Krycí list ZBV			
Název Stavby dle SoD: Ulice Víta Nejedlého - Stavební úpravy uličního prostoru Název stavebního objektu/provozního souboru (SO/PS): SO 101 - Vozovka	Číslo SO/PS / / pořadí Změny SO/PS: SO101/001	Číslo ZBV: 02a.3	
Objednatel: Město Mnichovo Hradiště Masarykovo náměstí 1, 295 01 Mnichovo Hradiště IČ: 00238309 Objednatel: Krajská správa a údržba silnic Středočeského kraje, příspěvková organizace Zborovská 81/11, 150 00 Praha 5, Smíchov IČ: 00066001			
Zhotovitel: SaM silnice a mosty a.s. Máchova 1129, 470 01 Česká Lípa IČ: 25018094			
Rekapitulace ZBV č. 2a dle Skupin 1, 2, 3, 4, 5			
ZBV č./ Skupina	Cena navrhovaných Změn záporných	Cena navrhovaných Změn kladných	Cena navrhovaných Změn záporných a Změn kladných celkem
2a.1	0,00	0,00	0,00
ZBV č./ Skupina	Cena navrhovaných Změn záporných	Cena navrhovaných Změn kladných	Cena navrhovaných Změn záporných a Změn kladných celkem
2a.2	0,00	0,00	0,00

Změnový list																										
Název Stavby dle SoD: Ulice Víta Nejedlého - Stavební úpravy uličního prostoru Název stavebního objektu/provozního souboru (SO/PS): SO 101 - Vozovka	Číslo SO/PS / / pořadí Změny SO/PS: SO101/001	Číslo ZBV / Skupina změny: 02a.3

Zaměření dokumentace skutečného provedení
Rekonstrukce stávající dešťové kanalizace
Km 0,050- 0,100

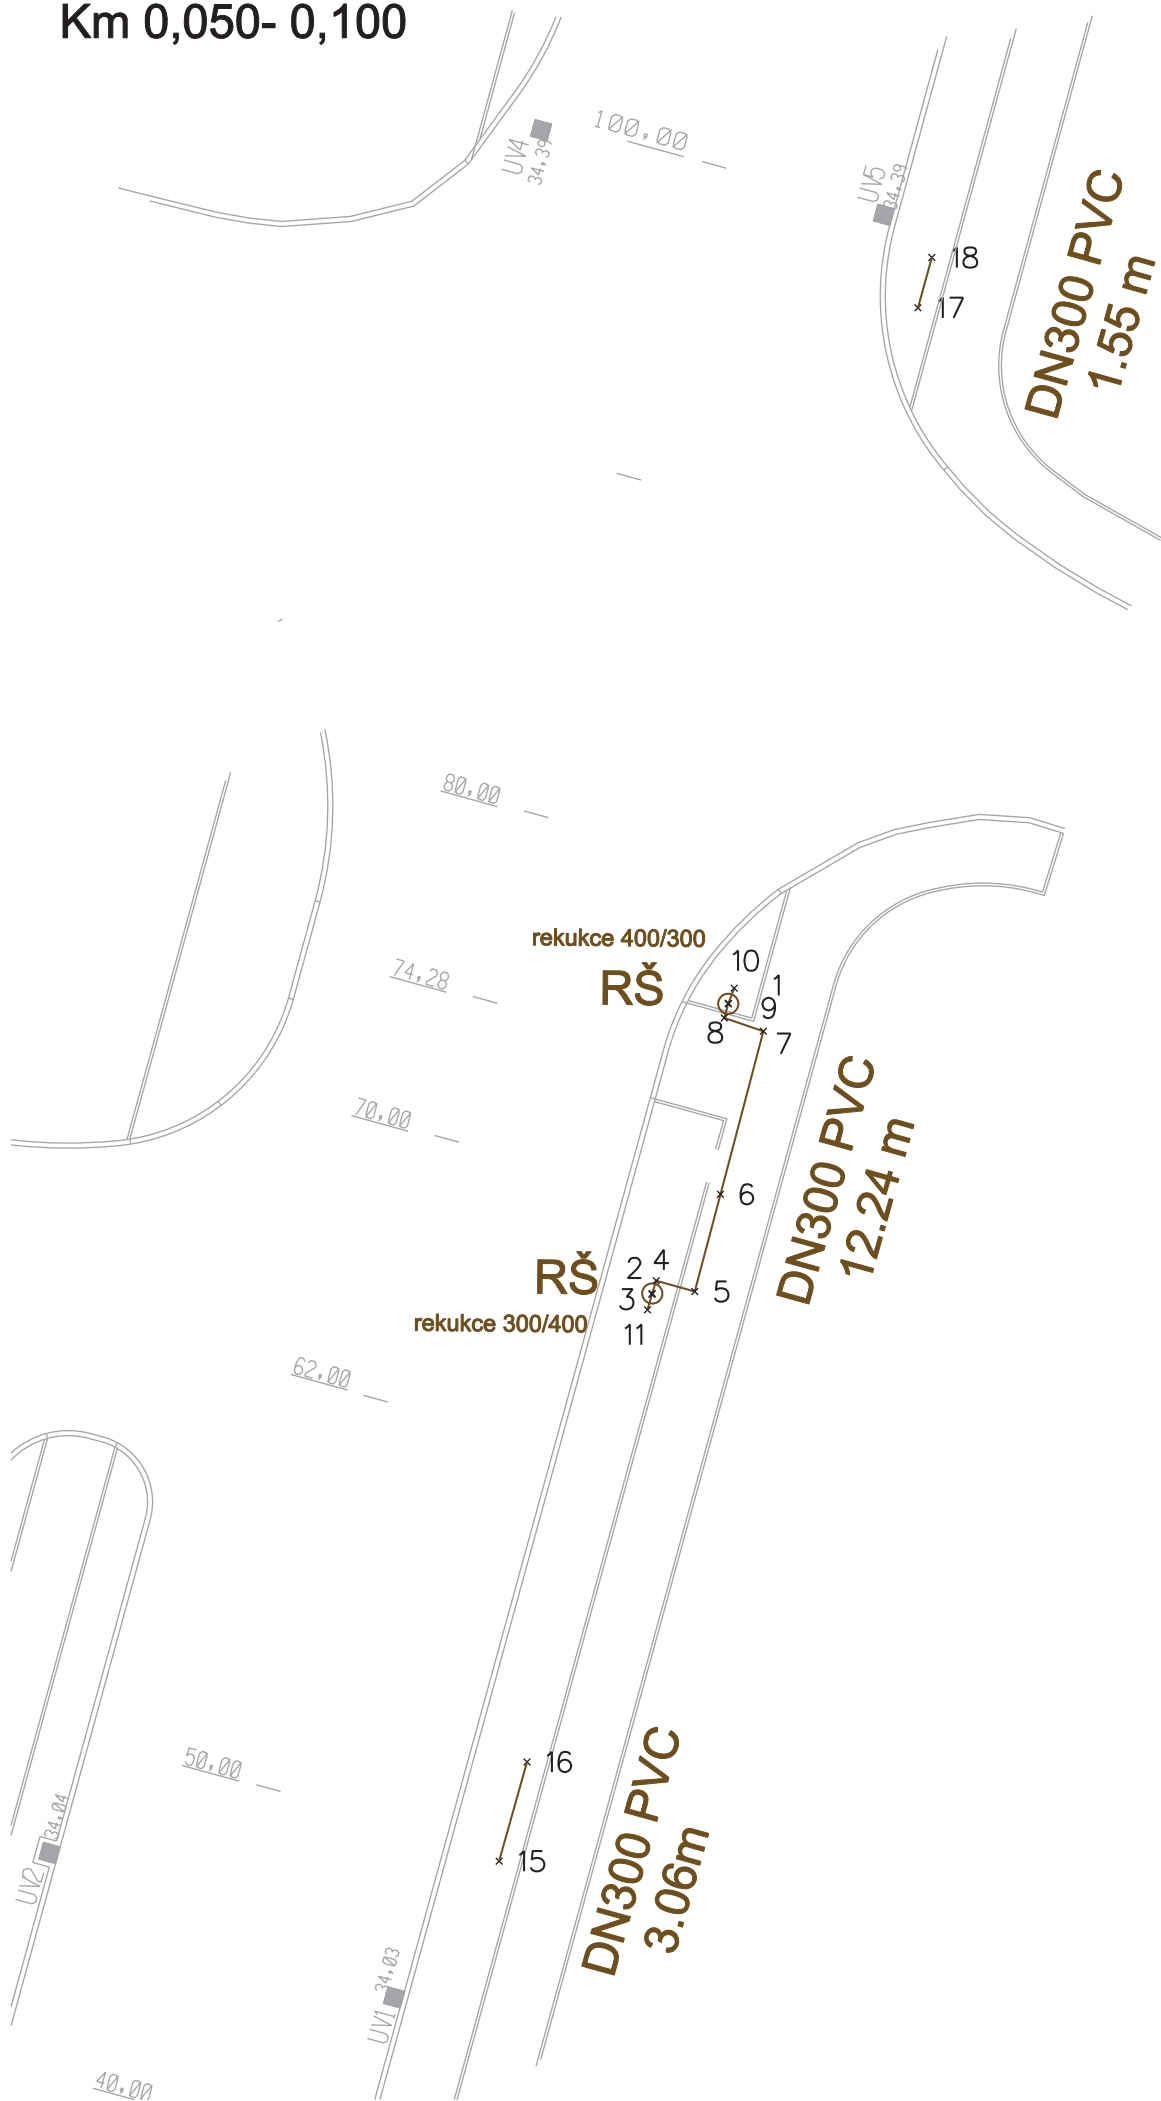
Zadávací projektová dokumentace počítala s případnou opravou stávající kanalizace. Stav kanalizace byl při realizaci stavby prověřován. Při provádění zemních prací byl zjištěn skutečný stav stávající kanalizace. Byla provedena výměna poškozených částí dešťové kanalizace za KG potrubí DN 300, vyjma lokality u autobusové zastávky ve staničení 0,2 km, kde bylo použito potrubí betonové DN 300.
